図-5 1次冷却材ポンプ電源監視回路改造工事

工事概要

1次冷却材ポンプ電源監視回路概要図

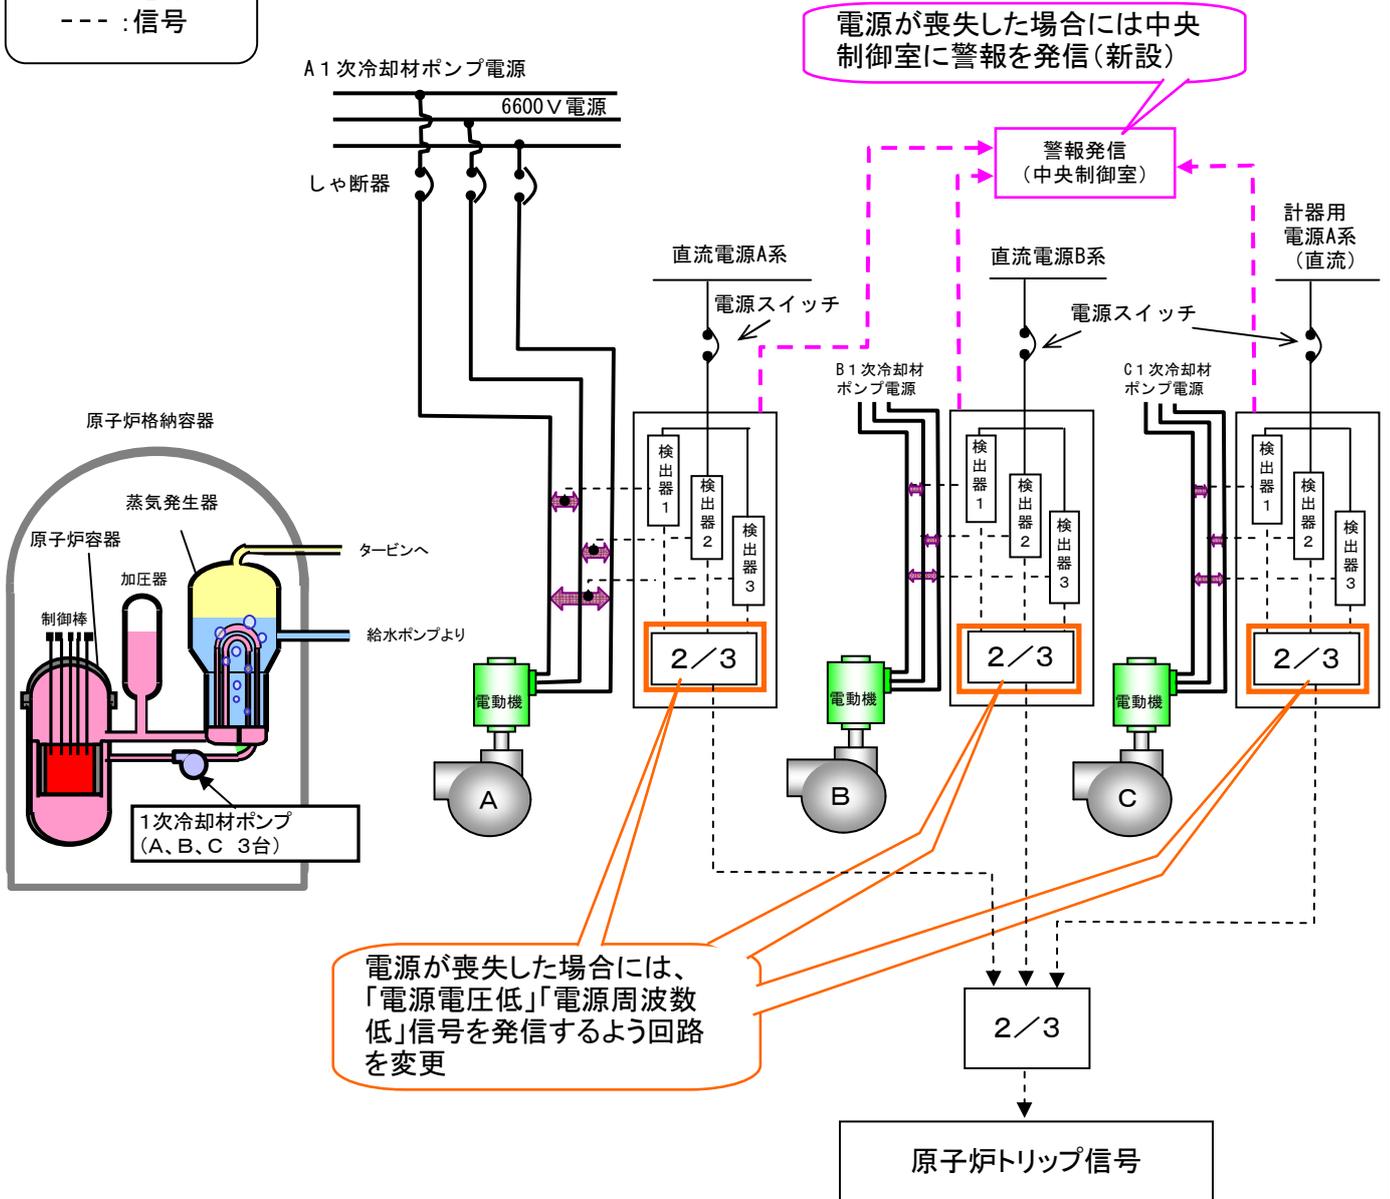
1次冷却材ポンプ駆動用電源の電圧および周波数の低下を監視する装置の電源が喪失した状態で運転することを防止するため、監視装置の電源が喪失した場合には中央制御室に警報を発報するとともに、「電源電圧低」および「電源周波数低」の信号を発信する回路構成に変更した。

電源が喪失した場合には中央制御室に警報を発信(新設)

電源が喪失した場合には、「電源電圧低」「電源周波数低」信号を発信するよう回路を変更
